Dato: 28.01.21

Søknad om mindre reguleringsendring for fv. 570 Einestrand - Nordkvingo Plan ID 126620130003

Søknad om mindre endring av reguleringsplanen i samsvar med plan- og bygningsloven §12-14.

Figur 2 forslag til reguleringsendring.

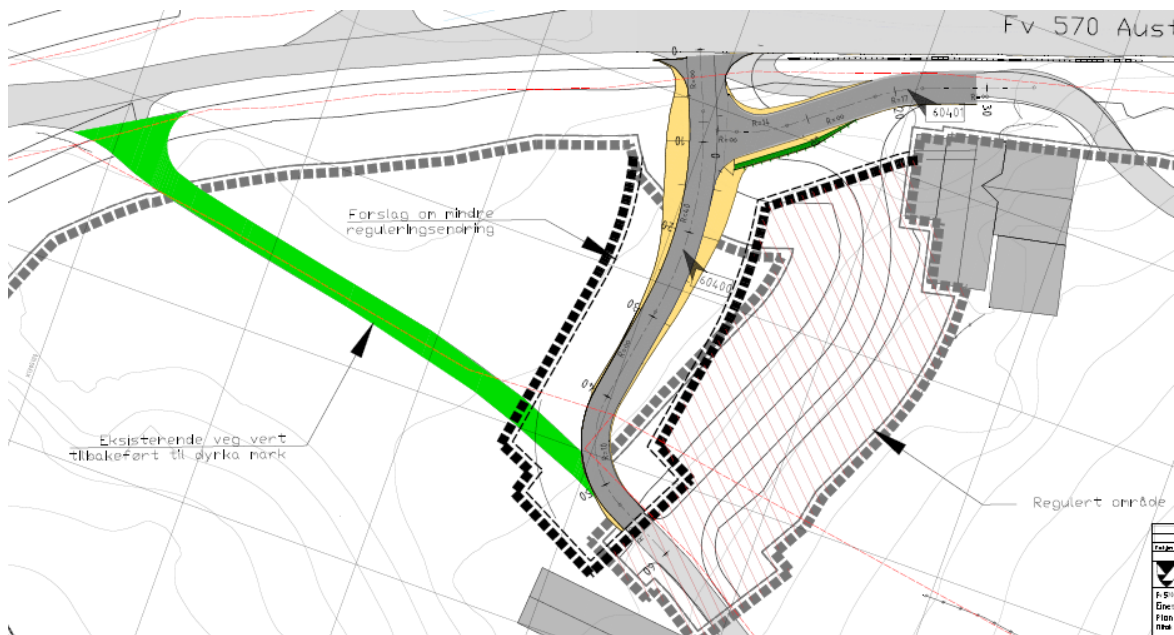
Avkøyringane som ligg på gnr./bnr.: 38/1 skal slåast saman til ei avkøyring. Dette fordi at den nordlegaste avkøyringa har fått forverra sikt grunna vegutbetringa av fv. 570.

Dette ligg inne i reguleringsplanen, sjå figur 1. Det viste seg at vegtraséen som ligg inne i reguleringsplanen går over ein brønn til ein fritidsbustad i området, på gnr./bnr. 38/92.

Vestland fylkeskommune foreslår difor ein ny vegtrasé 15 – 20 meter lengre nord for den som er regulert.

Ein unngår å måtte gjere noko med brønnen til fritidsbustaden. Ein nyttar og eksisterande veg om lag 15 meter lengre og hentar høgde der. Det nye regulerte område er flatare og vegen kan følgje terrenget betre før den må stige mot hovudvegen, sjå areal til fylling på figur 2. Dermed vert det mindre terrenginngrep.
